**VOLVO**

# VERKSTADS- MEDDELANDE

BETR.  
AUTOMATVÄXEL-  
LÅDA  
BW 35

### Startspärrkontakt med sex stift.

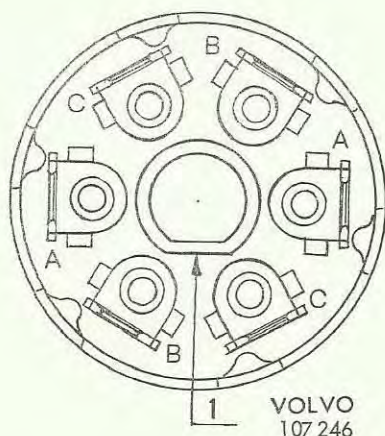
Från och med 1973-års modeller infördes en startspärrkontakt (1220558-9) med sex stift, märkta parvis A, B och C. Denna kommer att ersätta de tidigare kontaktorna med fyra stift.

På den nya kontakten är alla stiften lika breda. Vid montering av den nya kontakten på tidigare vagnar måste därför de två smalare kabelskorna bytas till bredare. Inkopplingen görs enligt följande:

- I. Vertikalt monterad kontakt (72-års modell)
  - A. Backljus (140, 164: Vit och blågul ledning)  
(1800: Vit och brun ledning)
  - B. Används endast på 73-års modell
  - C. Startspärr (svarta ledningar)
- II. Horisontellt monterad kontakt
  - A. Startspärr
  - B. Används ej
  - C. Backljus

Hur kontaktorna är placerade i förhållande till den flata ytan på mittappen framgår av nedanstående bild.
